再処理施設

耐震計算書の修正対応について

2023年1月25日提出

本資料は、令和4年12月26日に提出した「再処理施設に関する設計及び工事の計画の変更の認可申請書」、「特定廃棄物管理施設の変更に係る設計及び工事の計画の認可申請書」のうち、機電設備の耐震計算書に対する修正対応について説明するものである。

添付 1 目次構成の見直し

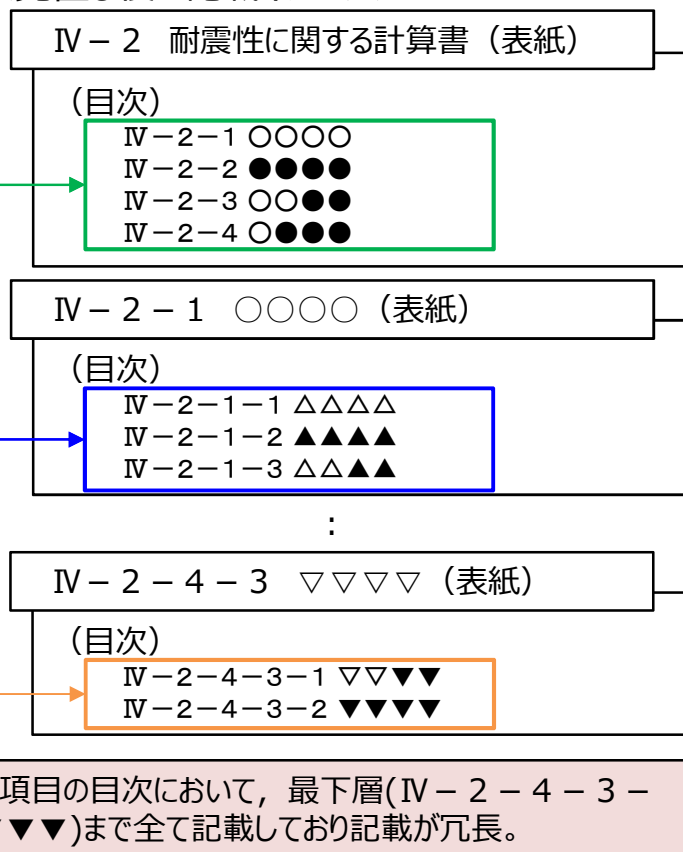
- ▶ 共通ルールにおける対応内容
 - ✓ 目次の構成について，記載範囲を各項目の表紙の一つ下の階層のみを記載する。
- ▶ 耐震計算書における対応内容

< 12/26に申請した申請書の記載 >

< 見直し後の記載イメージ >

• 各項目のひとつ下の階層のみを目次に記載することにより，冗長とならず各項目における構成を確認しやすい。

添付4 SA (DB兼用) 設備の評価結果の記載方針

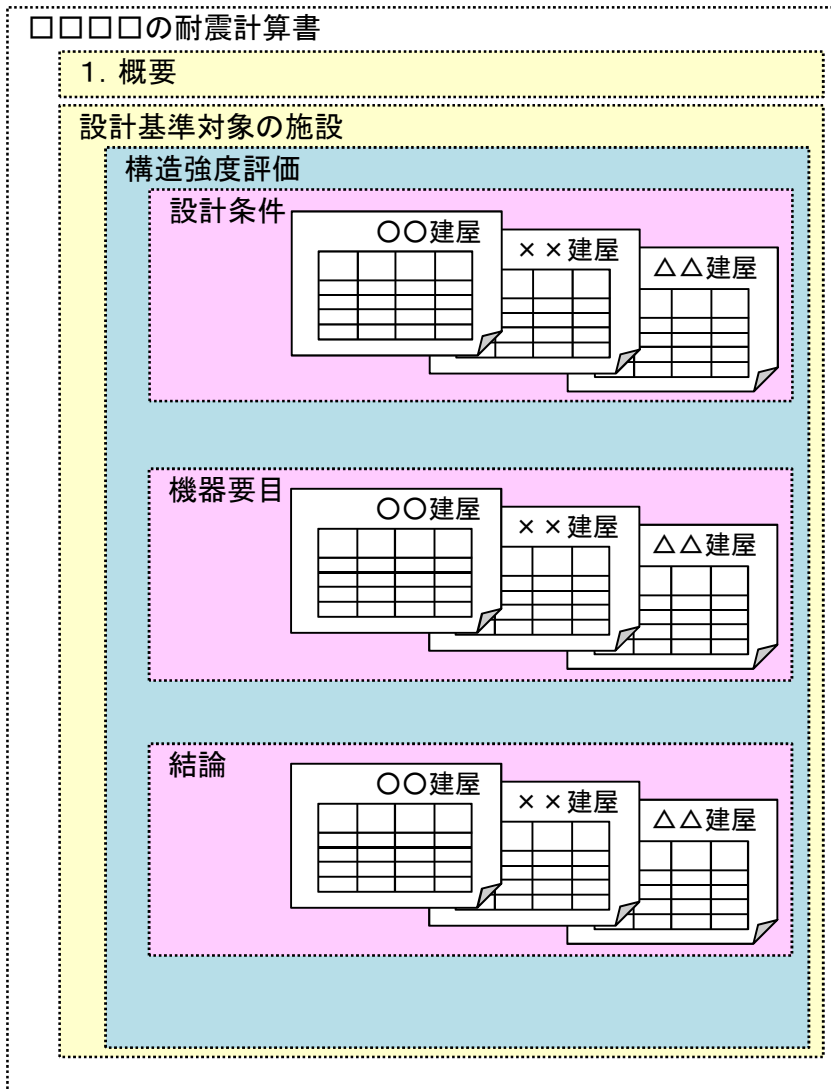
- ✓ SA (DB兼用) 設備の耐震計算書については、SAとDBの設計条件のうち厳しくなる評価結果を記載することとし、基本方針『IV-1-2-2-1 機器の耐震計算に関する基本方針』(具体的な記載方針は、基本方針『IV-1-3-2-1 定式化された計算式を用いて評価を行う機器の耐震計算書作成の基本方針』(4. 耐震計算書の記載方針)) *に記載する。

- ✓ SA (DB兼用) 設備の評価結果については、『設計基準対象の施設と兼用する重大事故等対処施設』の項目を削除し、重大事故等対処施設にまとめて記載する。

厳しい方の評価結果を確認 (本イメージの場合、●● > ○○)

✓ 波及的影響設備やSsの1.2倍に対する計算書では、3.6Ci又はSdに対する要求が無いため、項目自体を削除

注) 設計条件と要目表については、DBとSAで異なることを示すため、各々示す。
